Comune di Micigliano

LAVORI: Intervento di consolidamento del versante in frana sul quale sorge il centro di Micigliano
COMMITTENTE: COMUNE DI MICIGLIANO - RI
IMPRESA: GENTILE VITTORINO SRL
RIBASSO: 20,331%
Codice CUP: B68H11000130002 CIG: 8017644123

SCHEMA DI ATTO DI SOTTOMISSIONE

Planimetria con individuazione punti luce da efficientare.

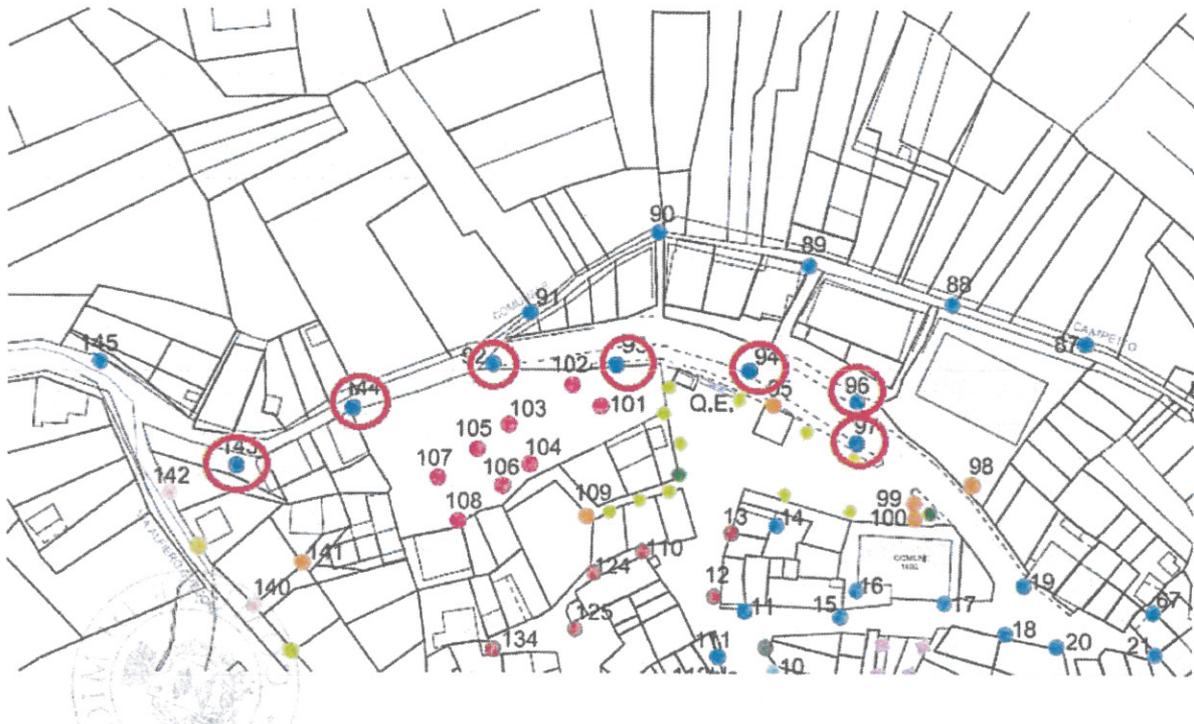
Trattandosi di estensione del contratto entro i limiti del cd "quinto d'obbligo", la ditta esecutrice, conformemente all'offerta migliorativa proposta in sede di gara, procederà ad efficientare n° 7 punti luce che costituiscono l'impianto della pubblica illuminazione su via dei Campi, nei pressi del luogo di realizzazione della paratia di estensione, tramite completa rimozione e sostituzione delle installazioni presenti. I punti luce, che dovranno essere di tipologia ed estetica simile a quelli che l'amministrazione sta inserendo in zona tramite altro progetto pubblico, sono individuati nell'allegata planimetria concordata con l'Appaltatore.
